福島第一原子力発電所 特定原子力施設に係る実施計画変更比較表（第Ⅱ章 2.11 使用済燃料プールからの燃料取り出し設備）

変 更 前	変 更 後	変 更 理 由
<p>2.11 使用済燃料プールからの燃料取り出し設備</p> <p>2.11.1 基本設計</p> <p>(中略)</p> <p>2.11.1.5 主要な機器</p> <p>(中略)</p> <p>(3) 燃料取り出し用カバー</p> <p>燃料取り出し用カバーは、2号機を除き使用済燃料プールを覆う構造としており、必要により、燃料取扱機支持用架構及びクレーン支持用架構を有する。</p> <p>なお、2号機については、燃料取扱機支持用架構及びクレーン支持用架構を有する燃料取り出し用構台を新設し、既存の原子炉建屋に新たに設ける開口部から、燃料取扱設備を出し入れする構造とする。</p> <p>また、燃料取り出し用カバーは換気設備及びフィルタユニットを有する。</p> <p>なお、換気設備の運転状態やフィルタユニット出入口で監視する放射性物質濃度等の監視状態は現場制御盤及び免震重要棟集中監視室に表示され、異常時は警報を発するなどの管理を行う。</p> <p>2.11.1.6 自然災害対策等</p> <p>(中略)</p> <p>(4)火災</p> <p>燃料取り出し用カバー及び燃料取り出し用カバー内の主要構成機器は不燃性のものを使用し、電源盤については不燃性又は難燃性、ケーブルについては難燃性のものを可能な限り使用し、火災が発生することを防止する。火災の発生が考えられる箇所について、火災の早期検知に努めるとともに、消火器を設置することで初期消火活動を可能にし、火災により安全性を損なうことのないようにする。</p> <p>(5)環境条件</p> <p>燃料取扱設備については、燃料取り出し用カバーに換気設備を設け、排気はフィルタユニットを通じて大気へ放出することとしている。</p> <p>燃料取り出し用カバーの外部にさらされている鉄骨部は、劣化防止を目的に、塗装を施す。</p> <p>(中略)</p>	<p>2.11 使用済燃料プールからの燃料取り出し設備</p> <p>2.11.1 基本設計</p> <p>(中略)</p> <p>2.11.1.5 主要な機器</p> <p>(中略)</p> <p>(3) 燃料取り出し用カバー</p> <p>燃料取り出し用カバーは、2号機を除き使用済燃料プールを覆う構造としており、必要により、燃料取扱機支持用架構及びクレーン支持用架構を有する。</p> <p>なお、2号機については、燃料取扱機支持用架構及びクレーン支持用架構を有する燃料取り出し用構台を新設し、既存の原子炉建屋に新たに設ける開口部から、燃料取扱設備を出し入れする構造とする。</p> <p>また、燃料取り出し用

図 4-5 原子炉建屋オペレーティングフロア及び燃料取り出し用構台換気設備電源系統図

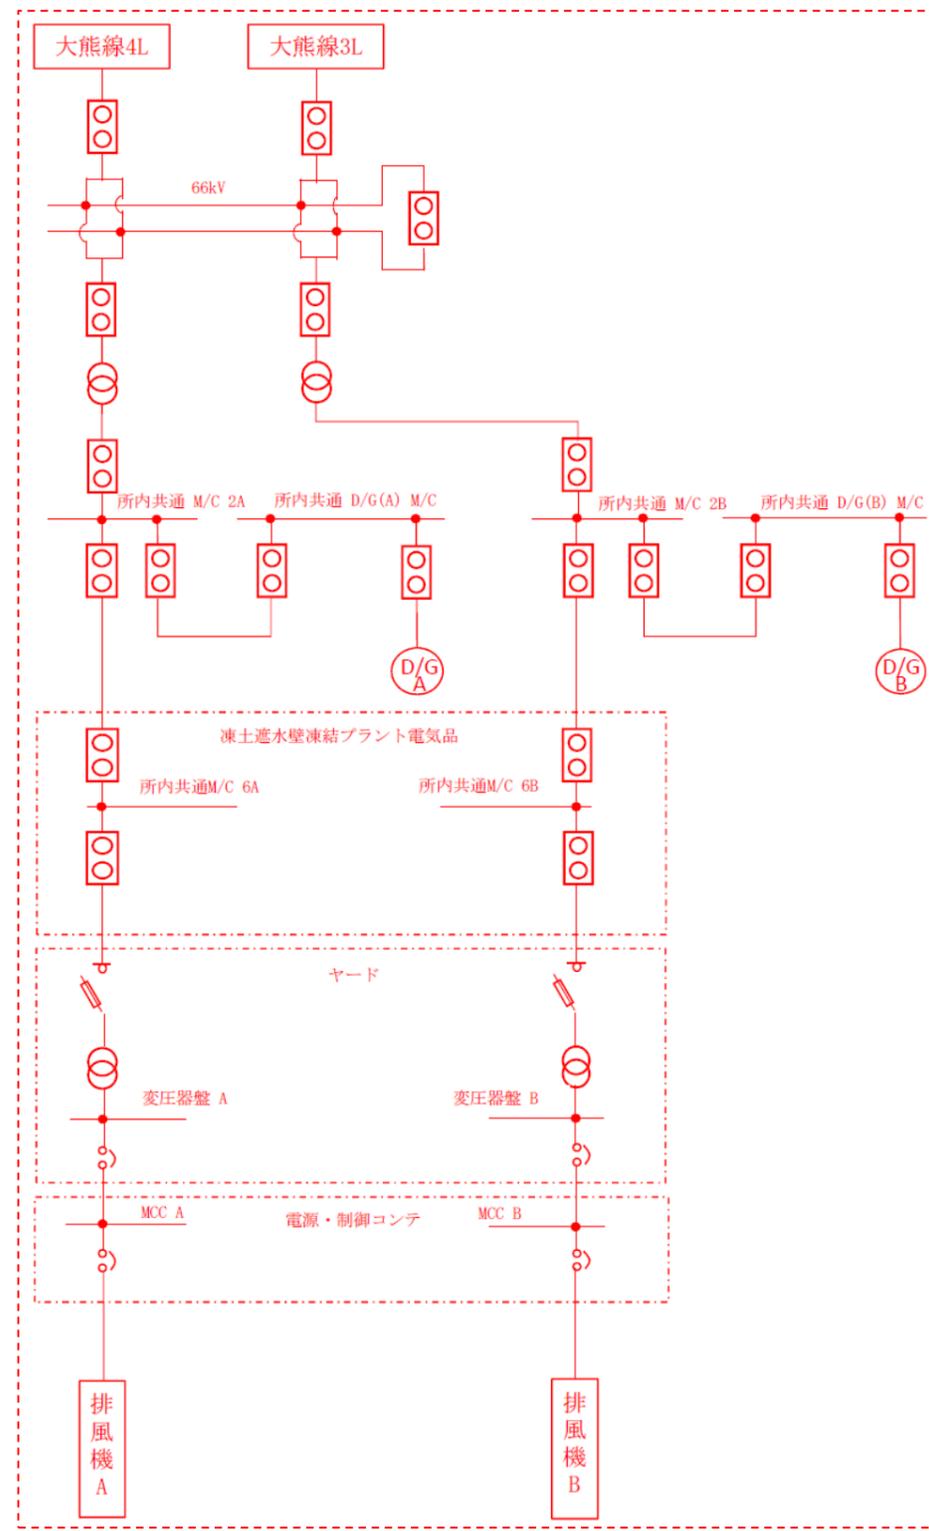
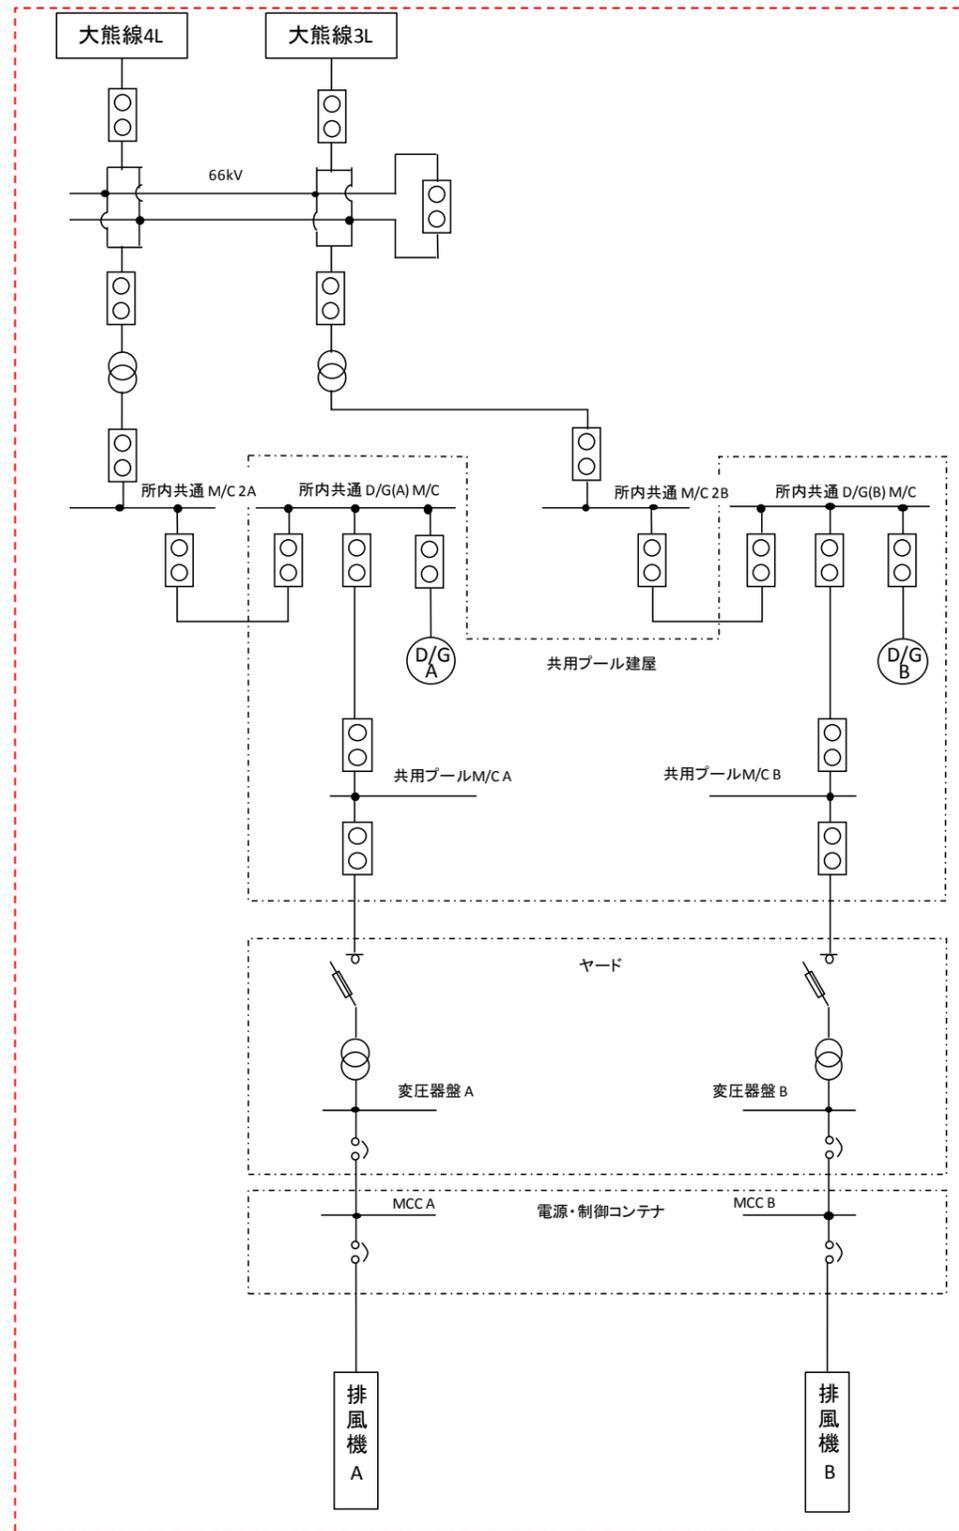
記載の適正化

図 5-1 大型カバー概略図

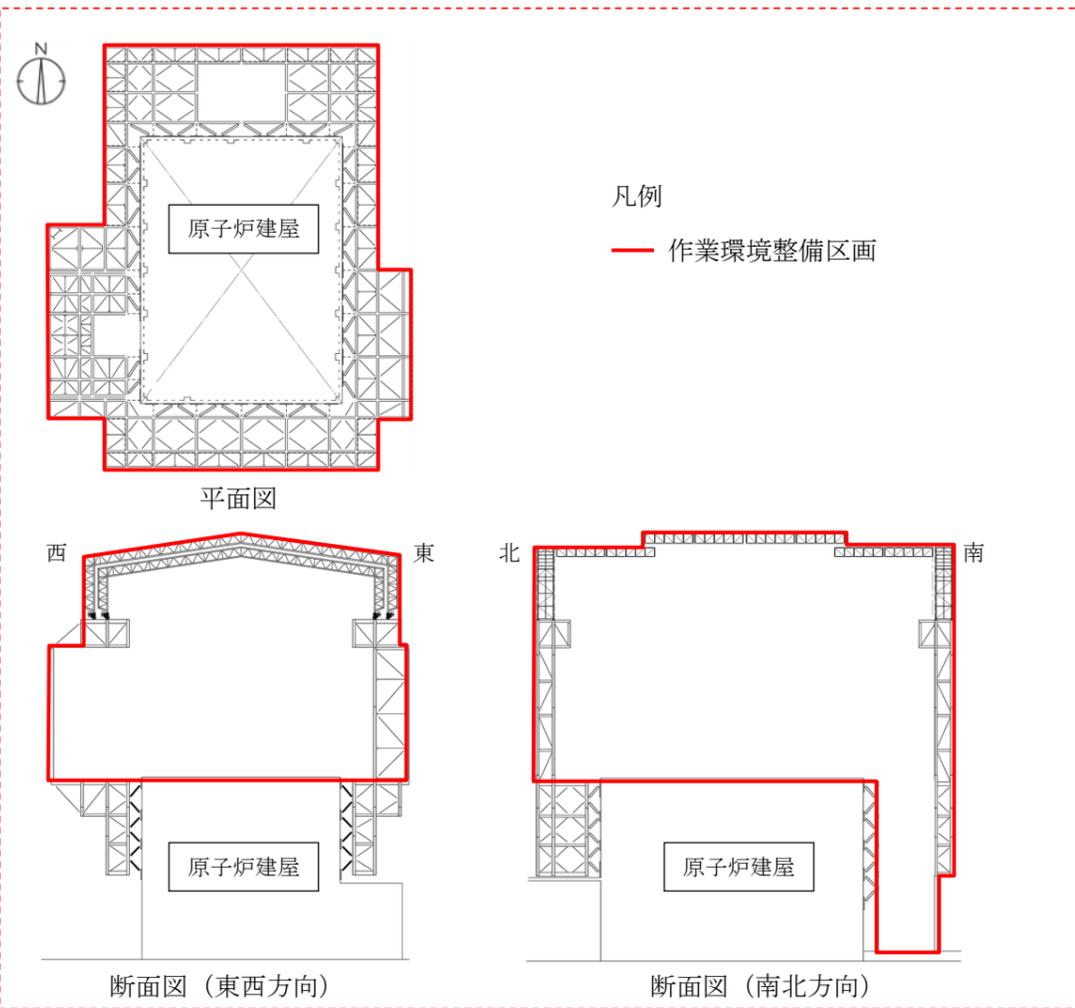
1号機大型カバー換気設備設置に伴い追記

- ・作業環境整備区画を構成・支持する架構及び附属設備を指す。
- ・大型カバーのうち、作業環境整備区画は外装材等により区画し、換気対象範囲とする。

図 5-4 大型カバー換気設備系統図

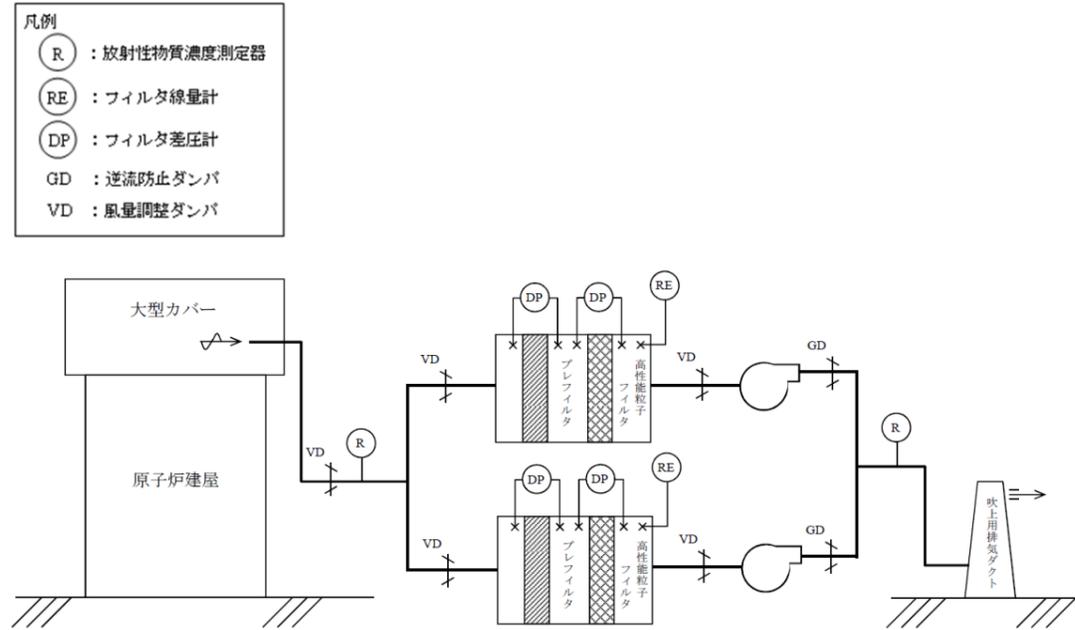
1号機大型カバー換気設備設置に伴い追記

図 5-5 大型カバー換気設備電源系統図

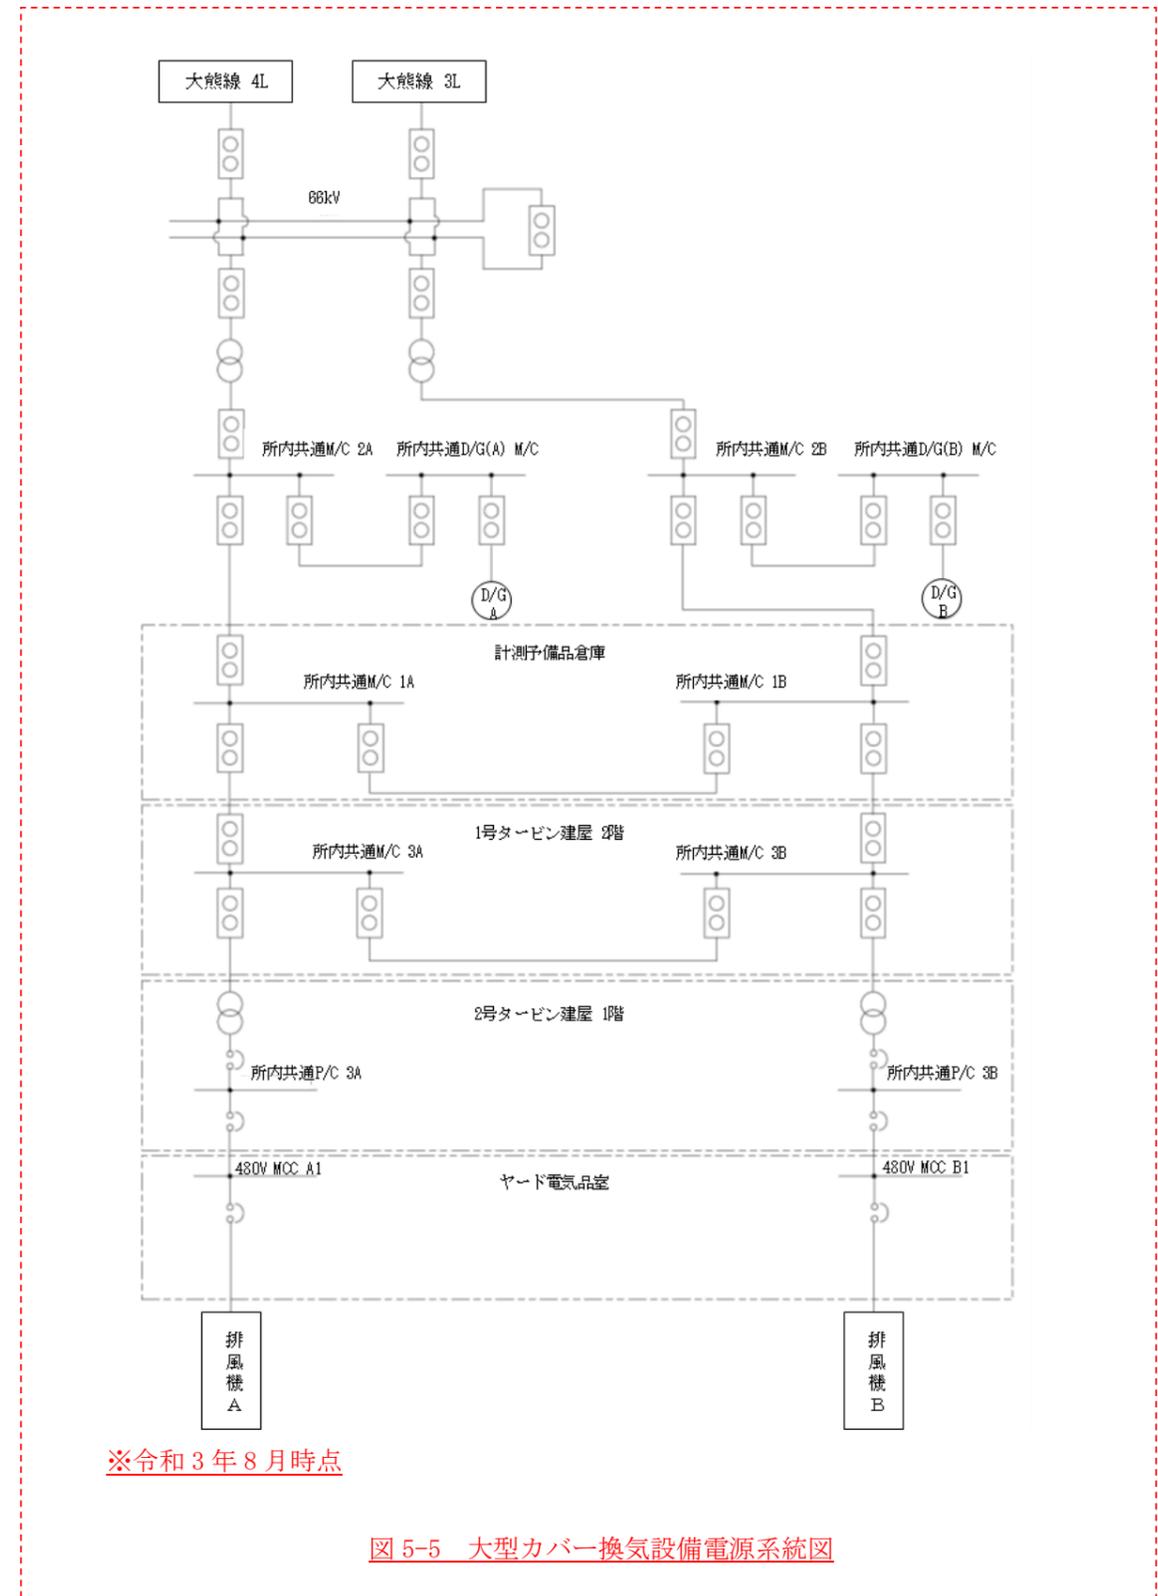
1号機大型カバー換気設備設置に伴い追記

図-1 大型カバー換気設備系統図（添付3-1 図5-4再掲）

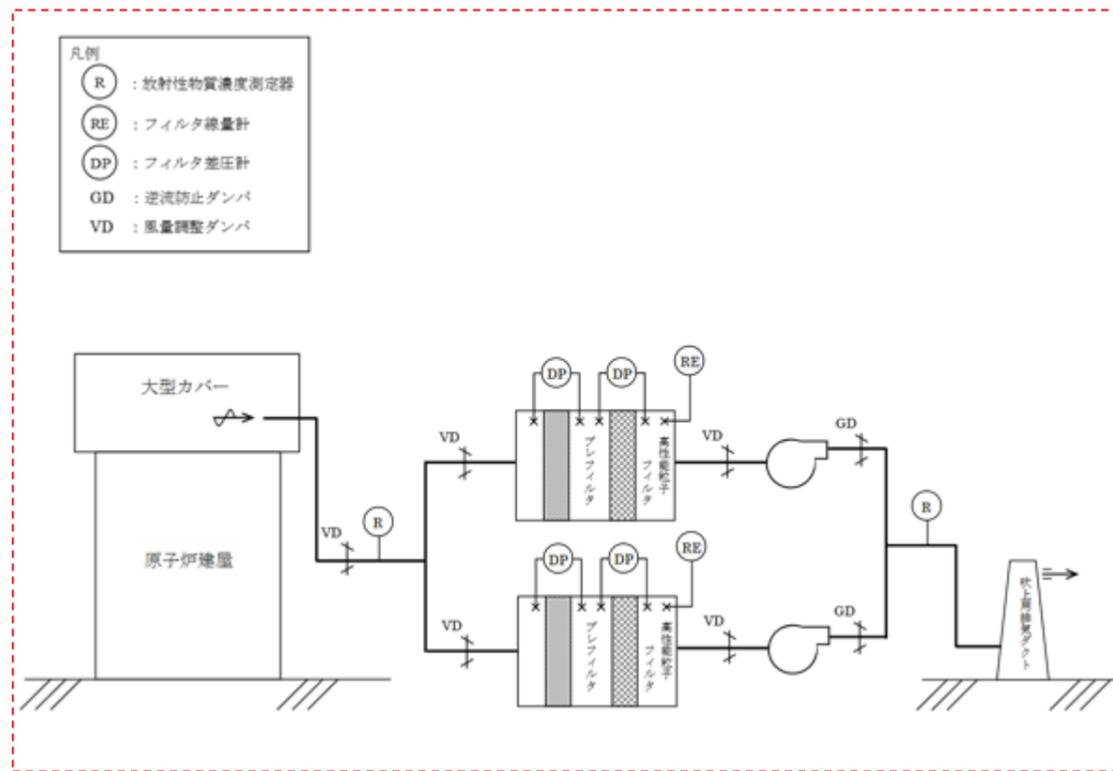
<table><tr> <th>確認事項</th> <th>確認項目</th> <th>確認内容</th> <th>判定基準</th> <th>検査場所</th> </tr><tr> <td><u>据付確認</u></td> <td><u>系統構成を確認する。</u></td> <td><u>系統構成が図-1の通りであること。</u></td> </tr></table>

1号機大型カバー換気設備設置に伴い追記

図-2 排風機 外形図

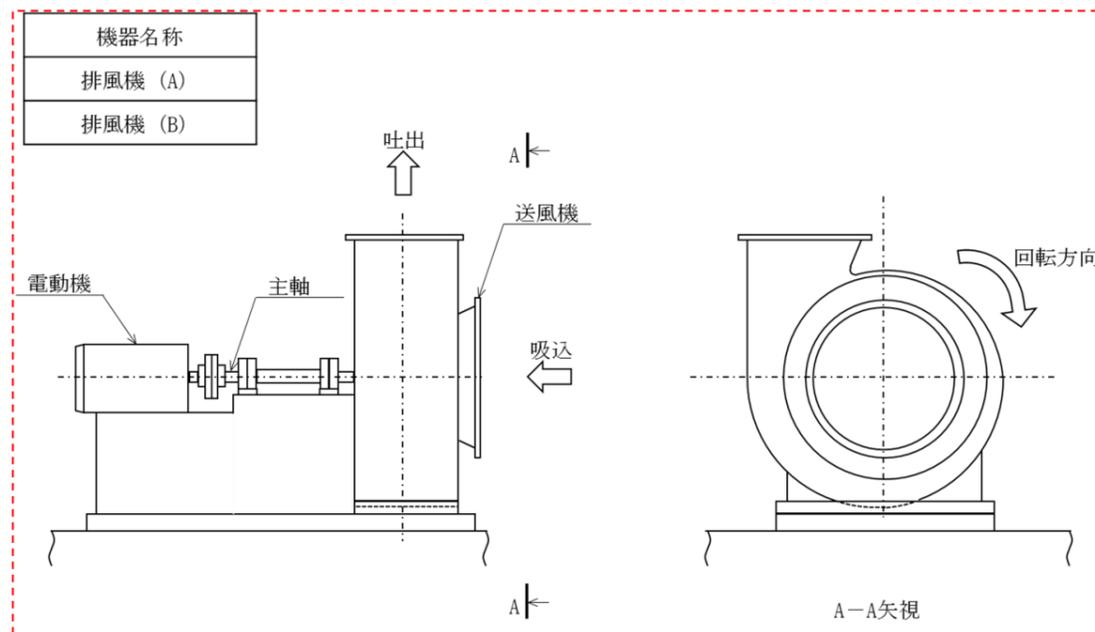
<table><tr> <th>確認事項</th> <th>確認項目</th> <th>確認内容</th> <th>判定基準</th> <th>検査場所</th> </tr><tr> <td rowspan="8" style="text-align: center; vertical-align: middle;"><u>機能確認</u></td> <td><u>風量確認</u></td> <td><u>排風機の出口風量を確認する。</u></td> <td><u>排風機が1台当たり30,000m³/h以上であること。</u></td> </tr></table>

図-3 排気フィルタユニット 外形図

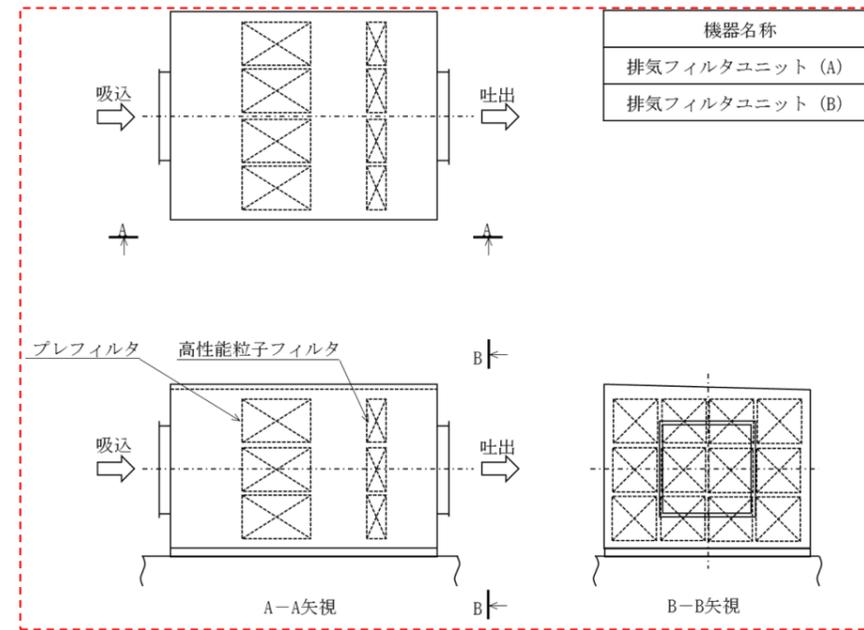
<table><tr> <th>確認事項</th> <th>確認項目</th> <th>確認内容</th> <th>判定基準</th> <th>検査場所</th> </tr><tr> <td><u>フィルタ性能確認</u></td> <td><u>フィルタの放射性物質の除去効率を確認する。</u></td> <td><u>放射性物質の除去効率が97%（粒径0.3μm）以上であること。</u></td> </tr></table>

1号機大型カバー換気設備設置に伴い追記

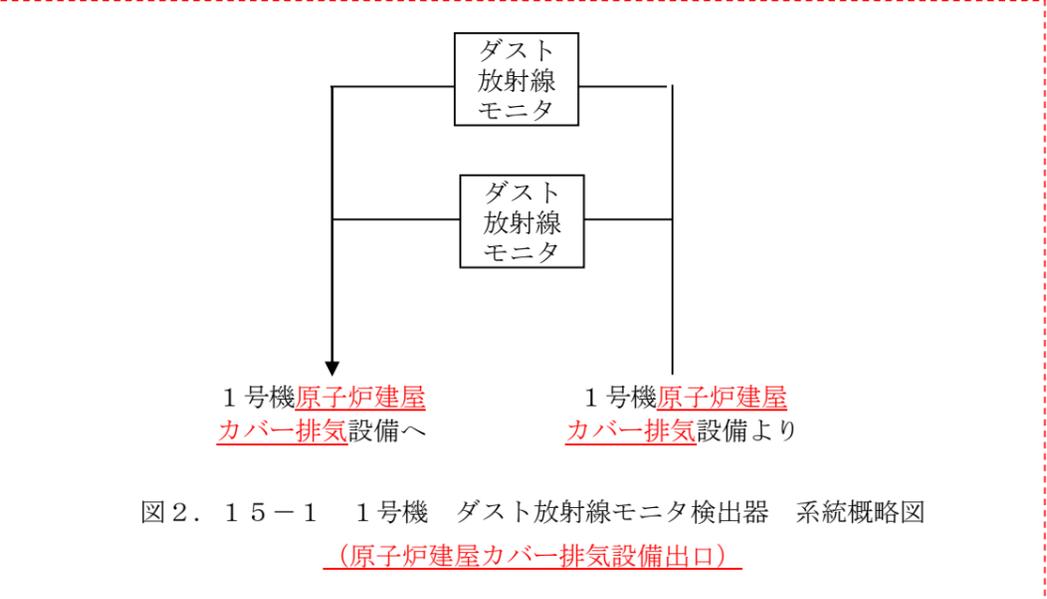
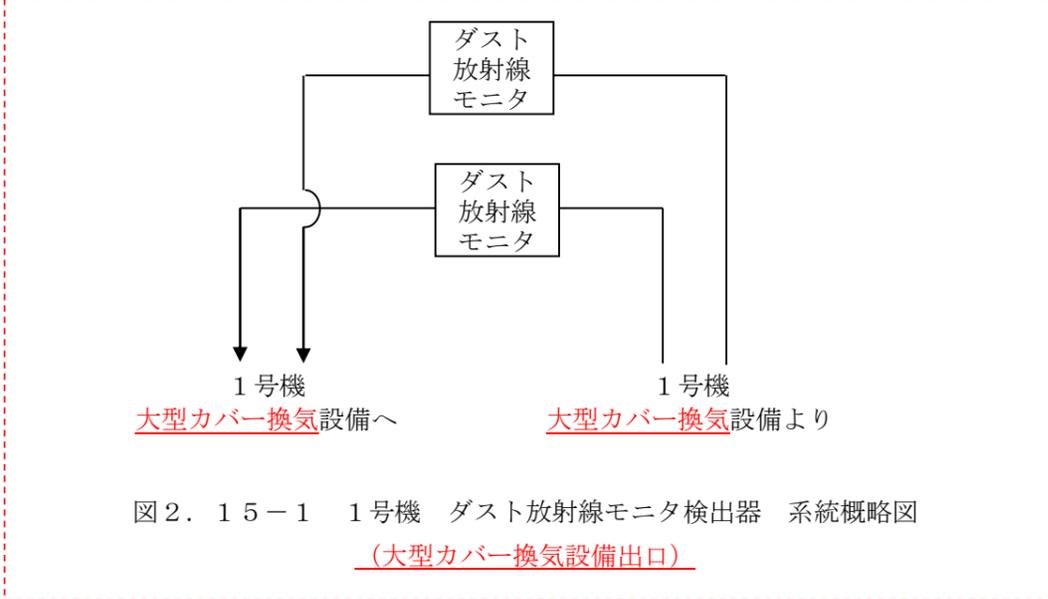
変更前	変更後	変更理由
<p style="text-align: right;">添付資料-1</p> <p style="text-align: center;">ダスト放射線モニタ系統概略図</p>  <p style="text-align: center;">図2. 15-1 1号機 ダスト放射線モニタ検出器 系統概略図 (原子炉建屋カバー排気設備出口)</p> <p>(以下省略)</p>	<p style="text-align: right;">添付資料-1</p> <p style="text-align: center;">ダスト放射線モニタ系統概略図</p>  <p style="text-align: center;">図2. 15-1 1号機 ダスト放射線モニタ検出器 系統概略図 (大型カバー換気設備出口)</p> <p>(以下省略)</p>	<p>1号機原子炉建屋カバー排気設備停止及び1号機大型カバー換気設備設置に伴い変更</p>

図-1 配管概略図 (1/5)
 (測定・確認用設備)

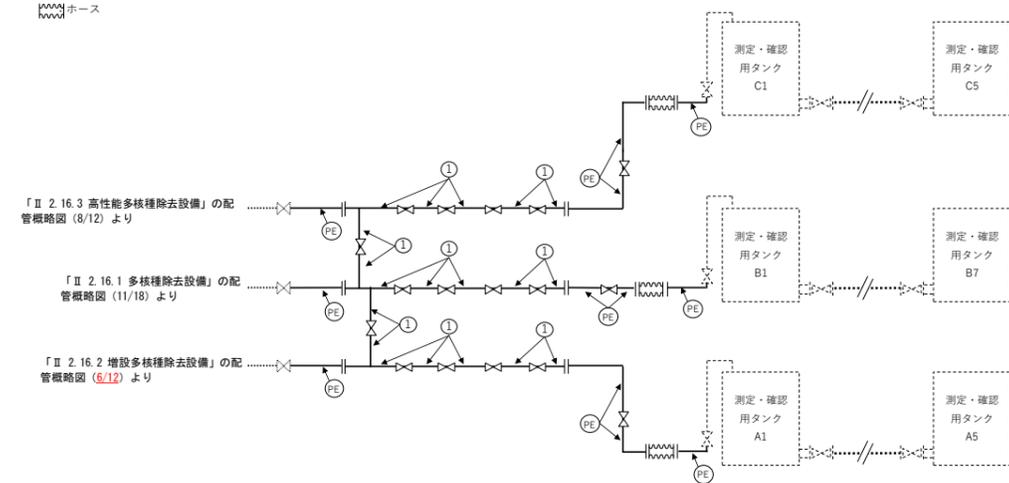
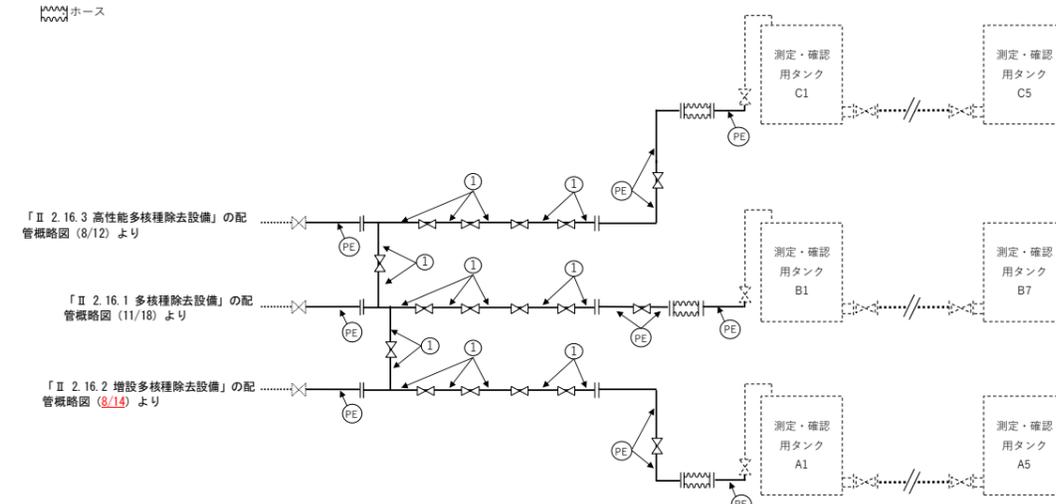
記載の適正化
